改善箇所説明図

基準不適合発生箇所

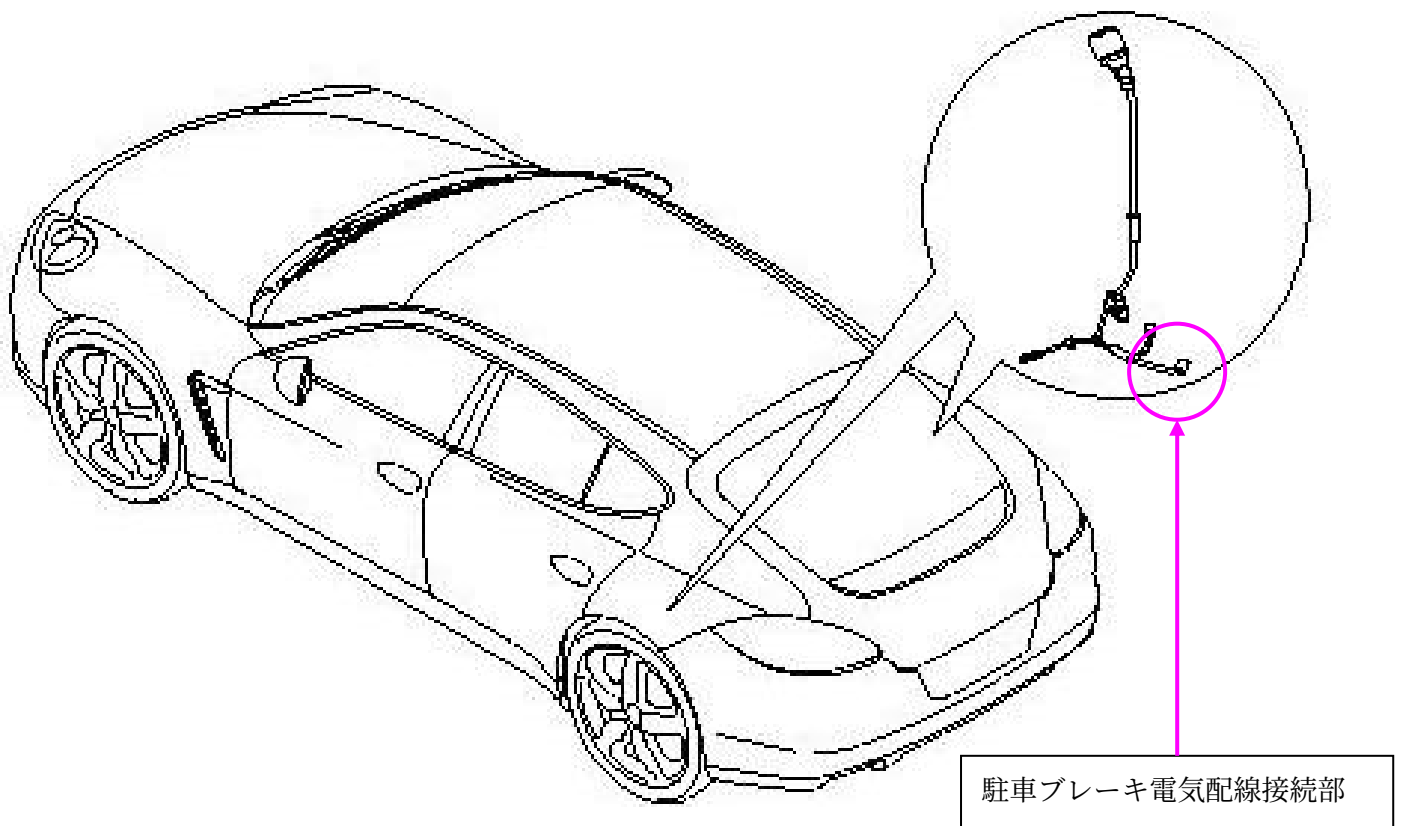
駐車ブレーキ（電気式）の電気配線において、当該配線接続部の圧着端子のカシメが不適切なため、接触不良により駐車ブレーキが作動しなくなるおそれがある。

全車両、駐車ブレーキ（電気式）の電気配線の製造日を確認し、対象のものは当該電気配線を良品と交換する。
